Burmistrz Łomianek

RZP. 271.01.2020

Dotyczy: RZP.271.01.2020 Rozbudowa ul. Długiej na odc. 590 m od ul. Wiślanej w Łomiankach wraz z przebudową niezbędnej infrastruktury wod – kan, energetycznej i telekomunikacyjnej w ramach zadania: „Przebudowa ul. Długiej” – zad 2013/03.

Drogowa studzienka wpustowa XL
z osadnikiem o pojemności wg indywidualnych
potrzeb oraz wpustem ulicznym kl. D400
i elementami betonowymi

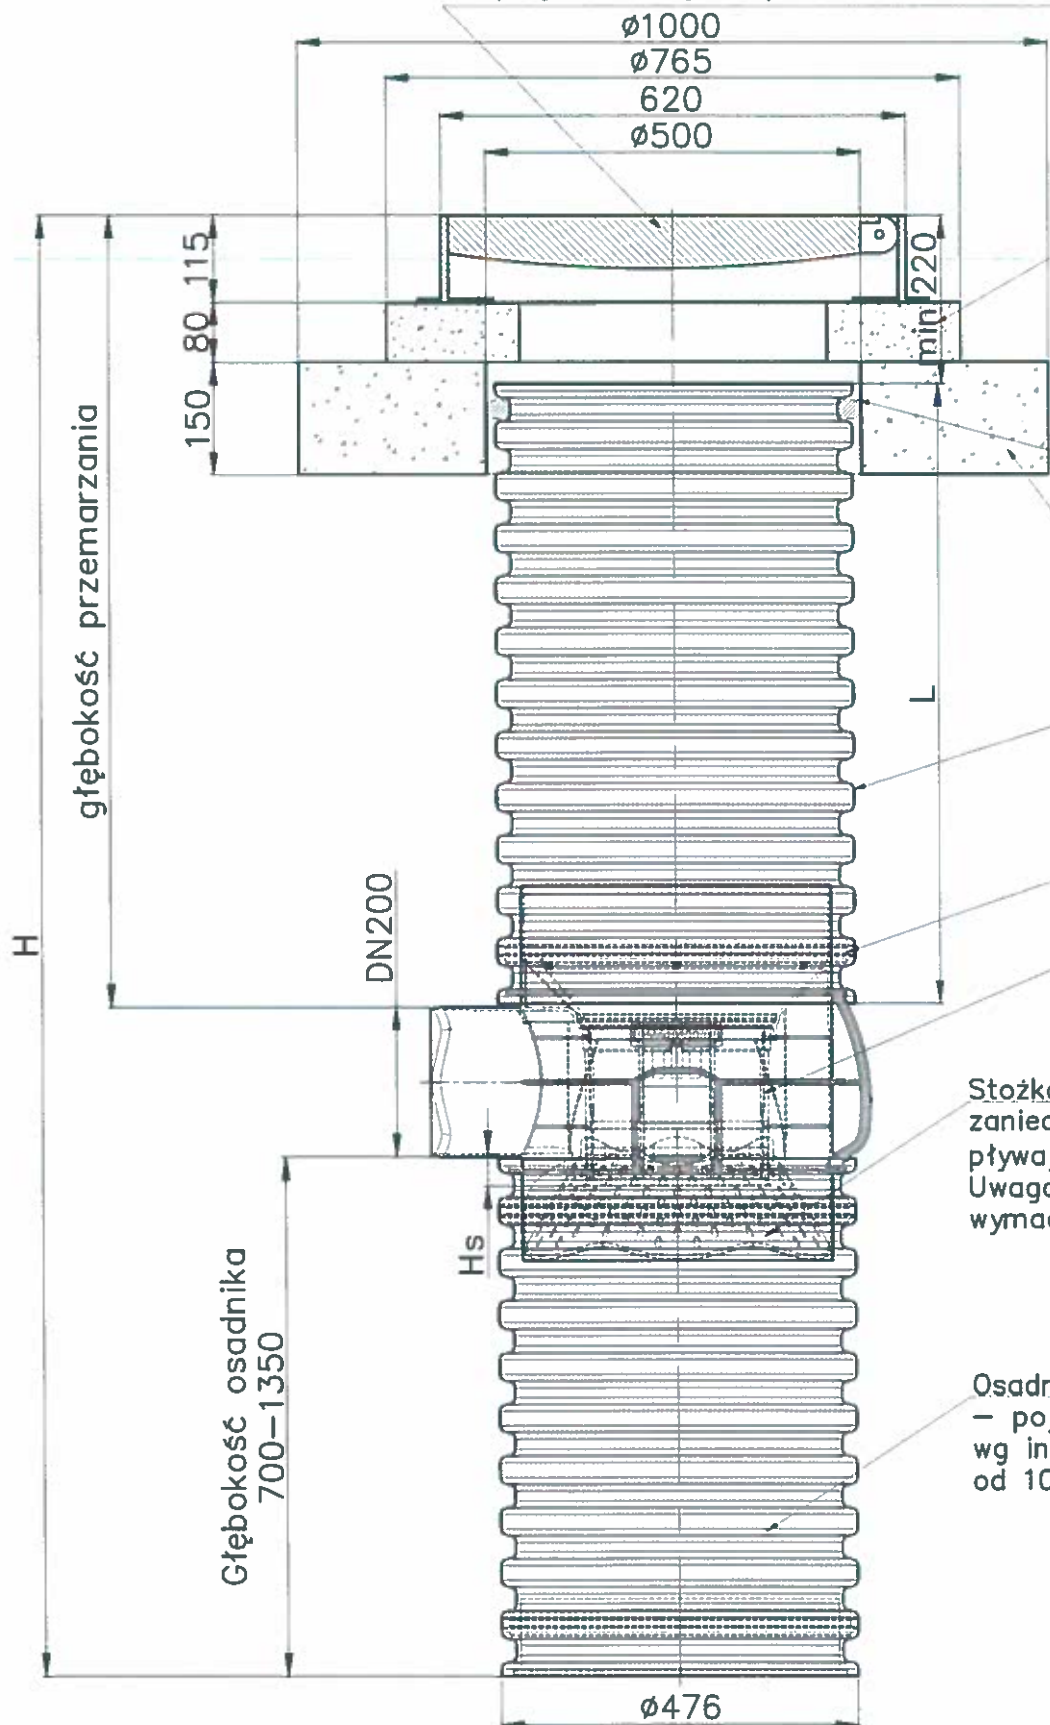
9. Czy Zamawiający zatwierdzi do zastosowania w inwestycji jako rozwiązania równoważne do opisanych w SIWZ i STWIOR wpustów ulicznych betonowych dn 500 z osadnikiem o głębokości 0,95 m oraz z wpustem żeliwnym / kratą żeliwną klasy D400 nowe drogowe studzienki wpustowe o następującej charakterystyce:

- posiadają Krajową Ocenę Techniczną (KOT) wydaną przez IBDiM dopuszczającą do stosowania w inżynierii komunikacyjnej do punktowego ujmowania i odprowadzania wody powierzchniowej (opadowej i roztopowej) z dróg, parkingów, obiektów inżynierskich oraz innych obiektów i obszarów związanych z inżynierią komunikacyjną, która zawiera wytyczne zastąpienia typowych wpustów betonowych;

- posiadają nstp. wymiary geometryczne:
 - a) średnica Dw 425, Dz 477, Dśr 450,
 - b) średnica odpływu dn 200,
 - c) przy głębokości osadnika – 1,2 m zapewniają pojemność osadnikową równą przewidzianej w projekcie i opisanej w SIWZ;

- w zabudowanym zestawie posiadają nstp. elementy składowe:
 - a) rurę trzonową karbowaną SN2 lub SN4 z PP o wymiarach Dw 425, Dz 477, Dśr 450, zgodną z normą PN-EN 13598-2;

- b) moduł odpływowy odpływu z króćcem dn 200, łączony szczelnie z rurą trzonową za pomocą uszczelki profilowej zgodnej z normą PN-EN 681-1;

dno z PP łączone szczelnie z rurą trzonową za pomocą uszczelki profilowej zgodnej z normą PN-EN 681-1;

- zwieńczenie drogowej studzienki wpustowej składa się z nastp. elementów:

- a) wpustu żeliwnego klasy D400 zgodnego z normą PN-EN 124
- b) żelbetowego adaptera pod wpust
- c) betonowego pierścienia odciążającego

- poddawana jest wyczerpującym badaniom do oceny stałości właściwości użytkowych (w tym m.in. trwałości, wytrzymałości, obciążalności i szczelności), co wynika z KOT oraz Krajowej Deklaracji Właściwości Użytkowych;

- wyposażona będzie w uliczne kraty żeliwne / wpusty żeliwne klasy D400 o wymiarach 420x620 mm / o powierzchni wlotowej 9-10 dm², jak tego wymagają zapisy SIWZ / STWiOR. W załączeniu rysunek proponowanej drogowej studzienki wpustowej wraz ze zwieńczeniem w rozwiązaniu równoważnym do przewidzianego w SIWZ dla ulicznych wpustów betonowych dn 500. Podkreślamy, że rozwiązanie zaproponowane do zatwierdzenia jako równoważne posiada dokładnie taką samą funkcjonalność, identyczny obszar zastosowania i odpowiada potrzebom inwestycji. Nie stanowi obniżenia standardu wykonania. Wypełnia warunki techniczne stawiane odwodnieniom dróg publicznych określonym w Rozp. Ministra Transportu i Gospodarki Morskiej z dnia 2 marca 1999 r. w sprawie warunków technicznych jakim powinny odpowiadać drogi publiczne i ich usytuowanie (Dz. U. Nr 43, poz. 430 ze zm.). W stosunku do rozwiązań, które proponujemy zastąpić cechuje je dodatkowo:

- odporność chemiczna (w tym na sole odmrażające),
- brak nasiąkliwości i odporność na przemarzanie,
- szczelność na całej wysokości,
- lekka konstrukcja, która nie stanowi obciążenia dla podłoża i nie osiada pod wpływem obciążeń statycznych i dynamicznych,

Odp. 9 Projektant nie zgłasza sprzeciwu. Inwestor dopuszcza.

Zatwierdził do wykonania nr. 9
